**OMRON**

視覚認識装置

プロダクト・ニュース

検査用視覚認識装置用ストロボ電源装置 形DSX - 240B - U3、ランプハウス 形PL - 240Dおよびストロボ電源装置/ランプハウスセット 形3Z4SV - L1 生産中止のお知らせ

形3Z4SV - L1/形DSX - 240B - U3
/形PL - 240D

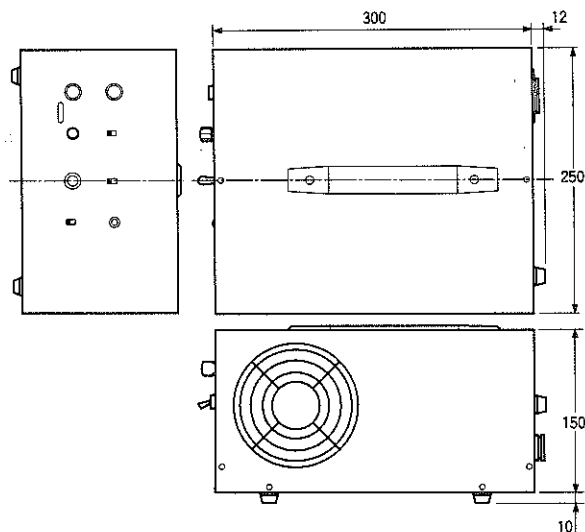
生産中止予定商品

推奨代替商品

形3Z4S - LT DSX - 240/
形DSX - 240BC - U3/形SLC - 601

外形寸法、取付加工寸法

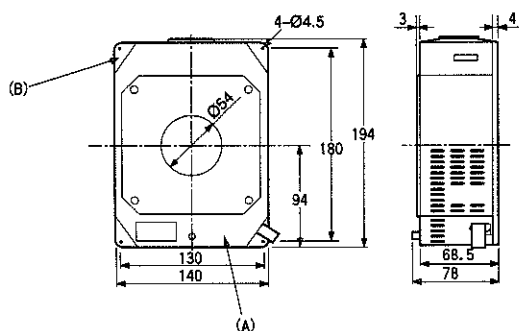
ランプハウスの塗装色

- (A)カバー : マンセル7.5YR5/2(クリーム色)
- (B)シャーシ : マンセルN1.0(黒色)
